大飯原発3号機・4号機差し止め訴訟控訴審への意見書

2015年2月1日 井野博満

図1 加圧水型原子力発電プラントの系統図

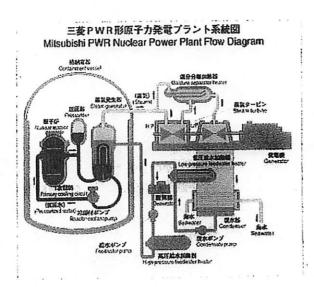
それは、しかし、「旧来の原発設計思想」とは真っ向から対立する。なぜならば、外部電源や主給水ポンプを耐震クラスSに引き上げることは、それに関わる系統を、原発敷地内外へ延長してすべてSクラスにせねばならず、コスト的にも負担が大きく、技術的にも困難だからである (注2)。しかし、原審判決は、困難でもできないことではないのだからやるべきだという主張である。そういう発想は、原発をつくる側の人間からは出てこない。まさに、つくられる側、原発によって被災するかもしれない人びとの立場を重視した発想である。それを正面からぶつけたことに原審判決の意義がある。

(注 2) 参考のため、図1に加圧水型原子力発電プラントの系統図を示す。図の中央下部にある給水ポンプ(主給水ポンプ)は、蒸気タービンなどのさまざまな機器・配管とつながっており、それらは原発敷地全体に拡がっていると言っても過雪ではない。一方、図2に示す非常時安全系では、補助給水ポンプ(余熱除去ポンプ)は、主給水ポンプや蒸気タービンなどの主要機器から切り離され、非常用ディーゼル発電機など連結する機器が限定されている。また、ポンプ自体の性能も、崩壊熱を除去するに足る水を送ればよいので、その能力は主給水ポンプに比べ格段に小さい。

図3 事故対策シナリオの概要(大破断 LOCA+ECCS 注入失敗+格納容器スプレイ注入失敗) (玄海3・4号の説明資料より、主要部を抜粋) 文献5による

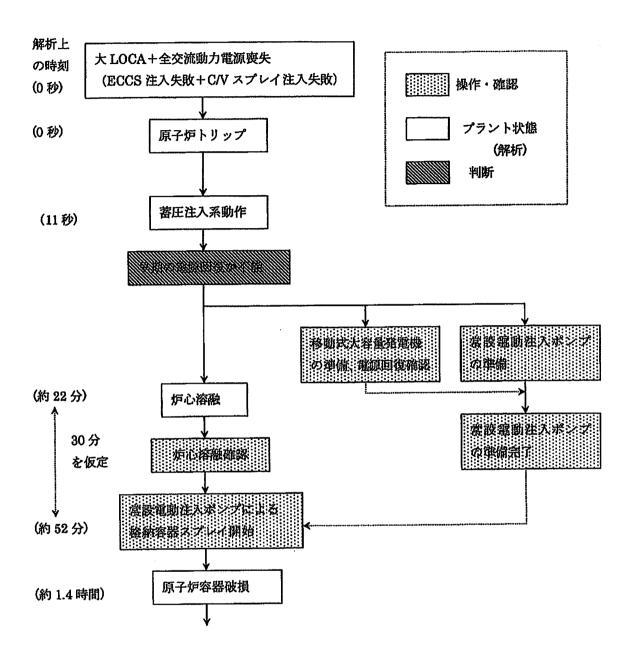
まず、過酷事故対策に重大な不備があることを、事例を挙げて述べる。新規制基準に基づき、 規制委員会はいくつかの事故シナリオについての対策の提示を、適合性審査申請の際に事業者 に求めているが、その一つに「大破断 LOCA+ECCS 注入失敗+格納容器スプレイ注入失敗」 というシナリオがある。これは、配管大破断が起こって冷却材が喪失し、同時に全交流電源喪 失(外部電源と非常用交流発電機の機能喪失)が起こり ECCS も格納容器スプレイも使えない という事態(もちろん、設計基準では想定していない事態)である。関西電力が提示している 対策は、商圧注入ポンプも余熱除去ポンプも使えないので、原子炉容器に大量に水を注入する ことができず、炉心溶融およびメルトダウンは防ぐ手段がない、よってやむをえず、移動式発 電機を使って格納容器スプレイポンプ等を起動して、格納容器内に注水して、格納容器に落下 する溶融炉心(デブリ)を冷却するという対策である(図1、図2参照。文献5による)。

- ① 注入した水に超高温(2800℃前後、火山のマグマよりずっと高温)の溶融炉心が接触し、水蒸気爆発を起こさないか。
- ② 関西電力が行った想定では、炉心落下直前に格納容器には注入水が 1 メートル以上貯まる ので溶融炉心と格納容器下部のコンクリートとの接触によるコア・コンクリート反応は避 けられるとされるが、コンピュータソフト MAAP の解析結果には不確実性があり、想定ど おり水がたまるという保証はない。また、作業員が炉心溶融を確認し注入ポンプ繋ぎ込み によるスプレイを開始するとしているが、その時間にも不確実性がある。
- ③ 解析結果によれば、シナリオ想定の事態発生 21 分後に炉心溶融が始まり、1.4 時間後には

- ④ 同じく MAAP の解析結果によれば、格納容器に漏えいした水素ガスの濃度は最高 12.8%であり、燥癖 (火炎の伝播速度が音速を超える燥発現象)を起すとされる 13%を超えないというのであるが、仮定されているさまざまの要因や解析プログラムの不確実さを考えれば、本当に 13%という規制限度以下に抑えられるのか疑わしい。水素による燥酶の危険性は排除できない。
- ⑤ これら一連の事態の進展はコンピュータ解析でおこなわれているのみであり、実験による 裏付けがまったくない。また、規制委員会も MELCOR など他のソフトを使っての厳密な クロスチェックをおこなっていない。

図4 図3の事故対策シナリオに対応する設備構成の概要 (九州電力・玄海3・4号の設置変更許可申請審掲載) 文献5による

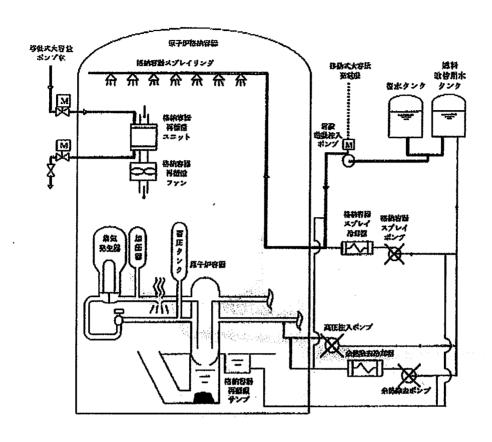
関西電力がおこなっている過酷事故対策は、コア・コンクリート反応防止には水張りをする、水素爆発防止には静的触媒式水素再結合装置(白金系触媒で水素を酸素と再結合させる装置。処理の能力が低い)やイグナイター(点火により水素を燃焼させる装置)を取り付けるという確実さに欠ける方法である。

それに替えて、前者の防止にはコアキャッチャー (注 2) を設置する、後者の対策には格納容器内を窒素ガスで充填するというはるかに確実な方法がある。しかし、関西電力はいずれの対策も採用しようとはしていない。前者は、既存の格納容器の構造を大幅に変えねばならないという困難さがあるが、技術的に可能な方法であるなら追求すべきである。後者は、技術的問題は何もなく、窒素ガスを大量に使うので金がかかるというだけである。なぜやろうとしないのか、理解に苦しむ。

図5 コア・キャッチャーの一例。EPRで設置されているタイプ (太線部) 文献 5 による

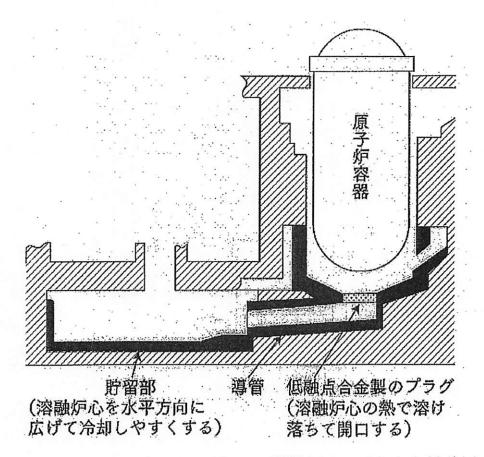
現在、欧米を中心に建設あるいは計画中の新しい原発では、航空機衝突対策の二重格納容器などとともに、 過酷事故対策の一つとして設置されている。図5は、EPR(フランス AREVA 社の欧州 PWR) に設置されている コア・キャッチャーの縦断面図である。原子炉容器の直下にコアの受け皿を設け、耐熱材料でつくられた導 管で脇にある広い面積の容器に移すという構造になっている。AP1000(米国 附社の新型 PWR)では、原子炉 容器の下部にコア溜まりを作り、冠水させる構造になっている。(文献 5 を参照)
